Meie 30.06.2025 nr 7.1-2/25/10355-2

**Kuusalu vald, Kiiu-Aabla küla, Veera
kinnistu projekteerimistingimuste eelnõu
kooskõlastamine märkustega**

Olete esitanud Transpordiametile kooskõlastamiseks Harju maakonna Kuusalu valla Kiiu-Aabla küla Veera kinnistu projekteerimistingimuste eelnõu (menetlus nr 320849, EHR kood nr 121388707) elamu püstitamiseks.

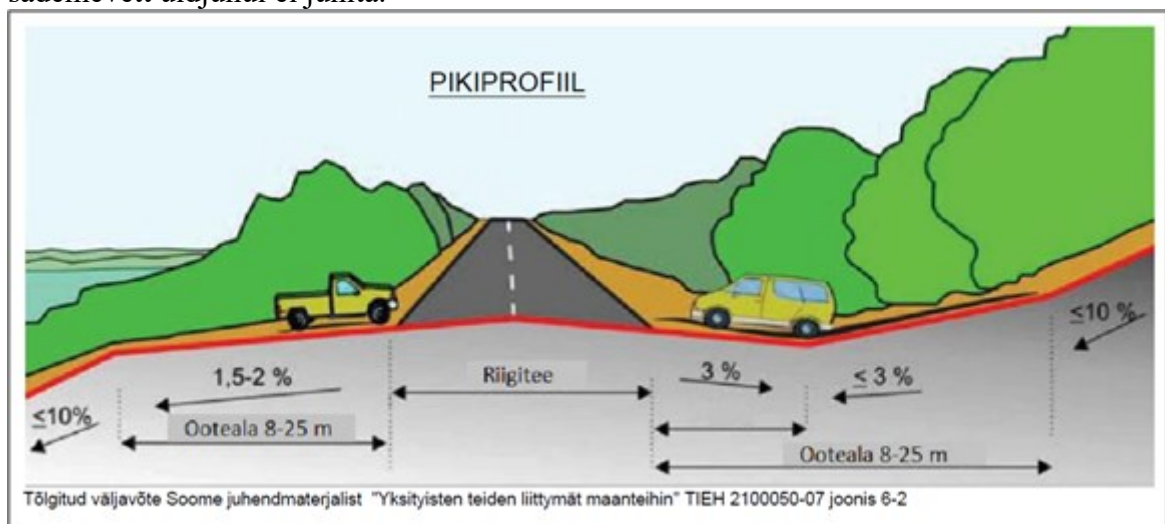
12. Projekti aluseks olev geodeetiline alusplaan peab olema mõõdistatud piisavas ulatuses, mis võimaldab projekti koostada ja kontrollida. Kõik projektiga kavandatu (sademeveesüsteemid, liikluslahendused vms) peab jääma mõõdistatud alusele. Nähtavuskolmnurkade kujutamiseks võib kasutada Maa-ameti väljavõtet (ortofoto).

13. Transpordiamet ei võta kohustusi projektiga seotud rajatiste väljaehitamiseks.
